## Des Kaisers neues Flussbad – Wie man ein Desaster organisiert.

Dipl. – Ing. (FH) Landschaftsarchitektur und Umweltplanung R. Steeg

Berlin, 08.12.19

Querschnitt durch den Pflanzenfilter mit Hochwasserdüker unter dem Filter in der Friedrichsgracht, Projektdarstellung 2019, cc Flussbad Berlin e.V., realities:united, (CC BY-NC-SA 4.0)

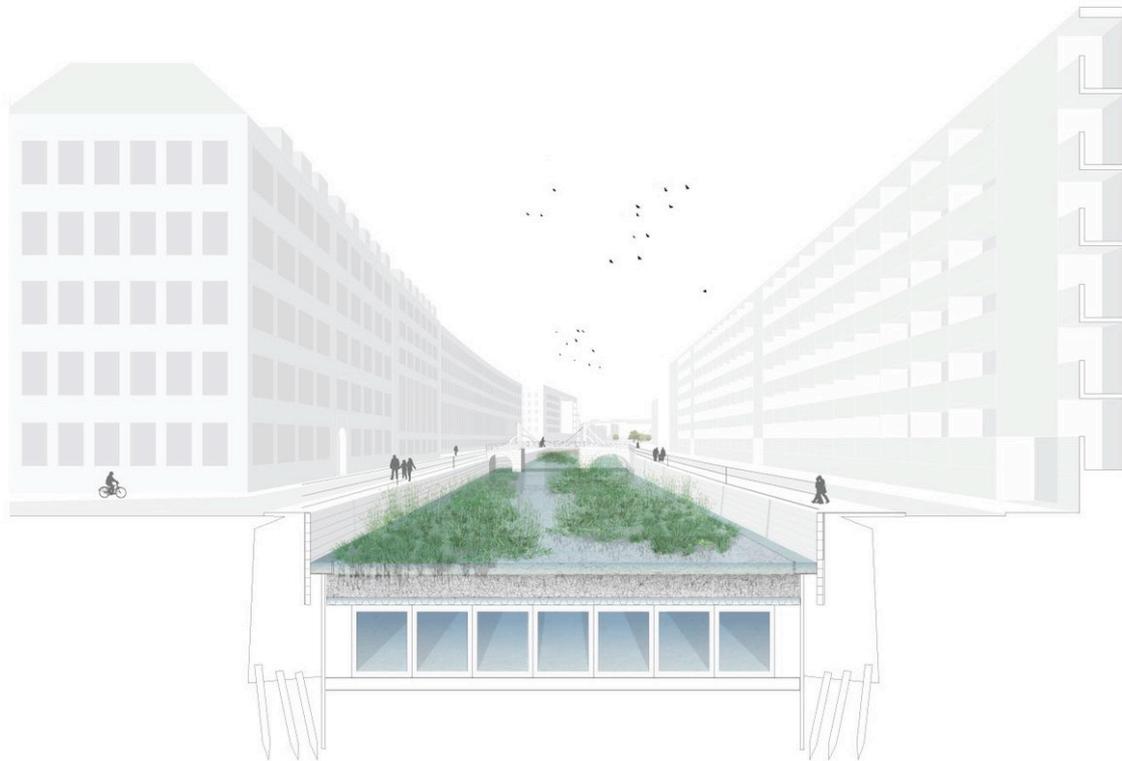
Grundlage für den Filter ist, dass der Baukörper, der den Spreekanal in der gesamten Breite und auf einer Länge von 300 Metern einnimmt, den Hochwasserabfluss durch den Kanal nicht gefährdet, d.h. zu einer staudammgleichen Sperre im Fluss wird. Deshalb muss das Spreewasser bei Hochwasser unter dem Filter durch eine Betonkonstruktion (Düker) mit den Maßen von LBH: 300 x 16,4 x 3,1 m hindurchgeleitet werden. Die Baumaßnahme erfolgt auf äußerst komplizierten Baugrund, orbitante Kostensteigerungen, Schäden an den umliegenden Gebäuden und Bauzeitverzögerungen z.B. durch archäologische Funde

Die Dimension des Vorhabens wird die o.a. Bauwerke in ihrer Komplexität sogar noch übertreffen: Nach Angaben der Planer muss vor Umsetzung des Dükers vor den bestehenden Uferwände eine weitere Uferwand auf einer Länge von 2 x 300 m zur Sicherung der Bestandsufer umgesetzt werden. Daraufhin ist geplant, den Spreekanal über einen längeren Zeitraum trocken zu legen. Ist dies zusammen mit der notwendigen Grundwasserabsenkung erfolgt, kann mit dem Aushub von ca. 11.000 m<sup>3</sup> Boden zur Vertiefung der Sohle begonnen werden. Die Gründung macht die Erstellung einer Unterwasserbetonsole in den Ausmaßen von ca. 300 x 18 x 0,5 m notwendig, auf der der Dücker aus Betonfertigteilen mit den Abmessungen von 300 x 16,4 x 3,1 m dann durch die eigene Auflast von ca. 6200 Tonnen zu liegen kommt.

Im Anschluss soll dann der Bereich zwischen der alten und der neuen Ufermauer mit Beton verfüllt werden. Wie genau mit den Grundwasserströmen umgegangen wird und ob die Betonsole die ausreichende Gründung darstellt, wird zu prüfen sein. Erst danach erfolgt die Installation des eigentlichen Filters.

Sämtliche Baumaßnahmen für die Erstellung des Dükers können schwerlich als „Umweltschutzprojekt“ deklariert werden. Sie dienen lediglich dazu, das Wasser der Spree, das bisher im Hochwasserfall ungehindert über den Spreekanal abgeleitet werden konnte, nun durch ein erst im Rahmen des Flussbadprojekts notwendig gewordenes Bauwerk zu leiten. Beachtlich ist auch der CO<sup>2</sup> Ausstoß von 3700 Tonnen für die verbaute Betonmasse von ca.13.200 Tonnen. Dies entspricht dem durchschnittlichen Benzinverbrauch eines Autos bei 24,4 Mio. Fahrkilometern = 600 Erdumrundungen. Zum Ausgleich müsste man ca. 1045 Bäume pflanzen – bei einem entsprechenden Flächenverbrauch von 104.000 m<sup>2</sup>.
